Freiflächengestaltung Gitschiner Ufer im Sanierungsgebiet Südliche Friedrichstadt

DOKUMENTATION DER BETEILIGUNG

Stand: 21. Juni 2018

Abb. 5 Entwurf zu den Gitschiner Grünflächen (Größere Darstellung siehe Anhang 7.4)

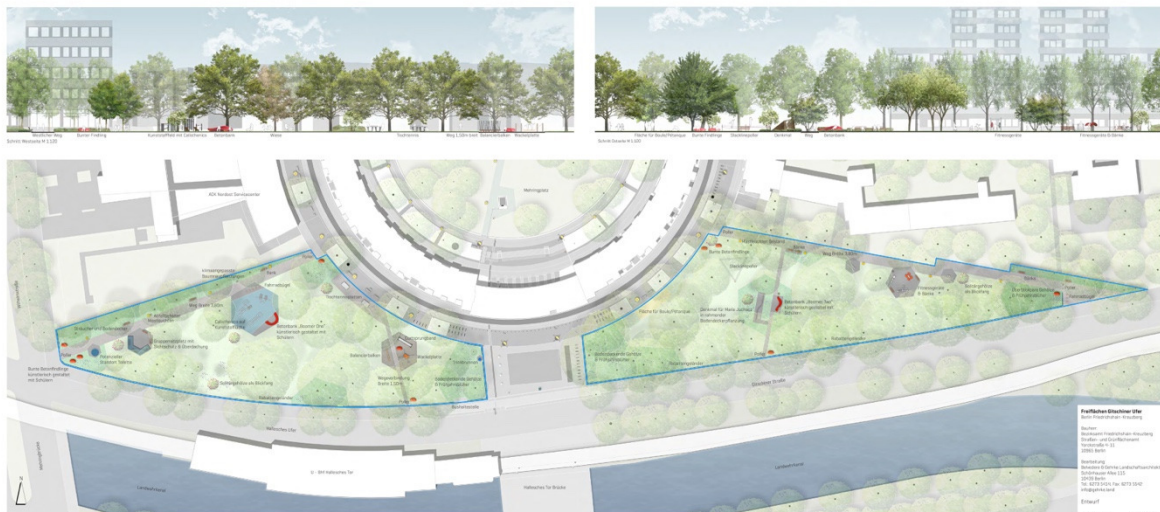
- › Die Nutzung einer Boulebahn wurde von einer Person in Frage gestellt. Es gebe bereits einen Standort am Blücherplatz der nicht genutzt werde. Dem widersprachen daraufhin mehrere Personen. Der Platz werde rege genutzt und es bestehe zusätzlicher Bedarf auf den Gitschiner Grünflächen. Es wurde jedoch angeregt den Standort auf der östlichen Fläche weiter weg von der Wohnbebauung zu verlagern.

- › In der Diskussion wurde noch einmal unterstrichen, dass für den geplanten Standort für alkoholranke Personen robuste Materialien verwendet werden sollten, um Schäden durch Vandalismus möglichst gering zu halten.

- Das Grünflächenamt möchte keine zu große Überdachung. Ein modulhaftes System sei jedoch denkbar.
- › Es wurde gefragt, warum die Picknicktische, die in der Planungswerkstatt gewünscht wurden und im Vorentwurf enthalten waren, nun im Entwurf nicht mehr berücksichtigt sind.

- Der Standort ist relativ vandalismussicher geplant und es werden robuste Materialien für die Elemente eingesetzt. Insbesondere das Trapezblech hat sich bereits in dieser Hinsicht bewährt.
